# Landkreis Kronach, Rad-Orte-Katalog

Rad-Ort Nummer 17-018

Ort Kronach, Radweg Richtung Glosberg, N 50°16'38", O 11°18'22"

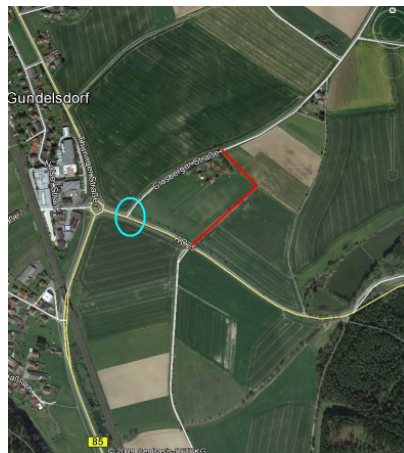
- Die KC25 nach rechts zu befahren, ist zu gefährlich, weil auf gut 2 km Länge bis oben zur Letzenhof-Einmündung der Radweg fehlt.
- Der nach Querung der KC25 geradeaus weiterführende Feldweg Richtung Glosberg (rot) ist in einem für Fussgänger und Radler ungeeigneten Zustand.
- Der Fuss-/Radweg nach links ist nicht an die Glosberger Strasse angebunden, sondern bei der Einmündung durch einen Graben abgeschnitten.

A) Die KC25 queren und auf der Fahrbahn bis zur Glosberger Strasse fahren. **Praktisch alle Radler fahren so**, in beiden Richtungen.

B) Den Fuss-/Radweg bis zum Gundelsdorfer Kreisel nehmen, erst dort die KC25 überqueren und das gegenüberliegende Fuss-/Radweg-Stück zurück zur Glosberger Strasse fahren; ein Umweg von knapp 200 Metern.

### Foto vom Ort

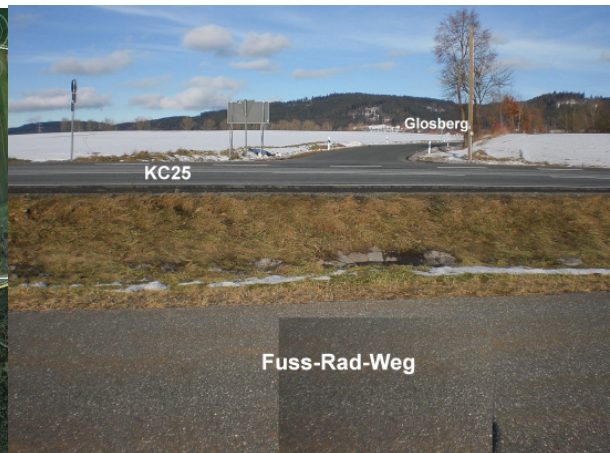
**Lösungsideen** Bei der Glosberger Strasse eine passende Brücke über den Graben bauen (blauer Kreis), und eine Querungshilfe einrichten.

Den Geradeaus-Feldweg zum Fuss- und Radweg ausbauen (rot).

Die KC25 auf der Nordseite bis zur Letzenhof-Einmündung mit einem Fuss-/Radweg begleiten, u.a. angeschlossen an die Einmündung des Fuss-/Radweges von Kronach.

Gunther Dressel antwortet: *Hier besteht für den Landkreis keine Veranlassung einer Änderung. Die Radwegebeschilderung führt über die **sichere** Querungshilfe am Kreisverkehr. Bei ihrem Vorschlag würden die Radfahrer auf freier Strecke die stark befahrenen Kreisstraße queren. Dies würde zu einer nicht zulässigen Gefährdung der Fußgänger und Radfahrer führen.* [Wer den Rad-Ort beobachtet, stellt fest dass der überwiegende Anteil der Radler den Umweg nicht akzeptiert, auf freier Strecke die stark befahrene Kreisstraße nicht nur quert, sondern sie dann auf knapp 200 m befahren muss.]
